Newsletter Nr: 23/2020

2.) Ölverlust bei Denso Adapter

IFD 20-15/2

Zeichnung des Adapters IMZ-8.1037-18068-31T

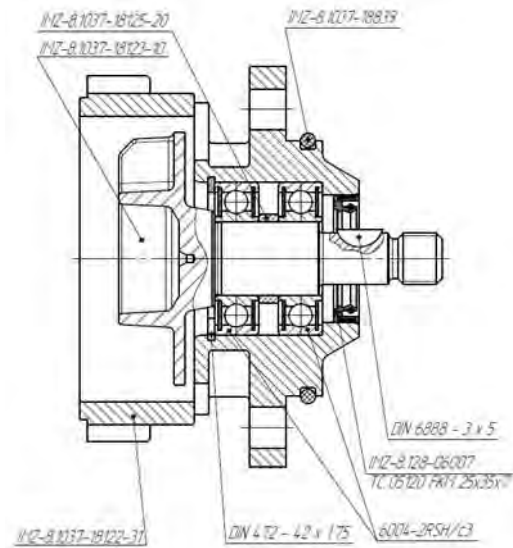
PK IMZ informiert über einen Rückruf von 897 Motorrädern zum Wechseln des Denso Adapters zur Vermeidung von Ölverlust.

Der Denso Adapter wird gegen einen Denso Adapter neueren Designs gewechselt werden. Das Lichtmaschinenritzel und die Abschlussmutter des alten Adapters müssen für den neuen Adapter übernommen werden.

Корпус привода старого образца Nummer des Adapters am Motorrad	Корпус привода нового образца Nummer des neuen Adapters
IMZ-8.1037-18068-21 IMZ-8.1037-18068-30	IMZ-8.1037-18068-31T
IMZ-8.1037-18068-22 IMZ-8.1037-18068-30.105	IMZ-8.1037-18068-31T.105

Der neue Adapter IMZ-8.1037-18068-31T hat am Gehäuse auf der linken Seite die Nummer 31 eingestanz.

Vor Montage der Abschlussmutter IMZ-8.1037-18329 für das LIMA Ritzel bitte
Loctite 243 Dichtmasse aufbringen wie im Foto unten ersichtlich:

Die Lichtmaschinendichtung aus Papier IMZ-8.1037-01163-01 bitte erneuern vor Montage der Lichtmaschine.

- 1) Ersetzen des Wellendichtrings IMZ-8.128-06007 (NAK TC 05120 FKM 25x35x7);
- 2) Ersetzen des O-Rings IMZ-8.1037-18839;
- 3) Um ein radiales Auslaufen der Lager zu verhindern, sind die beiden Lager 6004-2RSH/C3 (mit erhöhter Lagerluft) gegen Standard Lager 6004-2RSH zu tauschen.
- 4) Die Lager (Außenring) sind in das Gehäuse einzukleben mit Loctite 648.
- 5) Die Lichtmaschinendichtung IMZ-8.1037-01163-01 ist zu ersetzen.
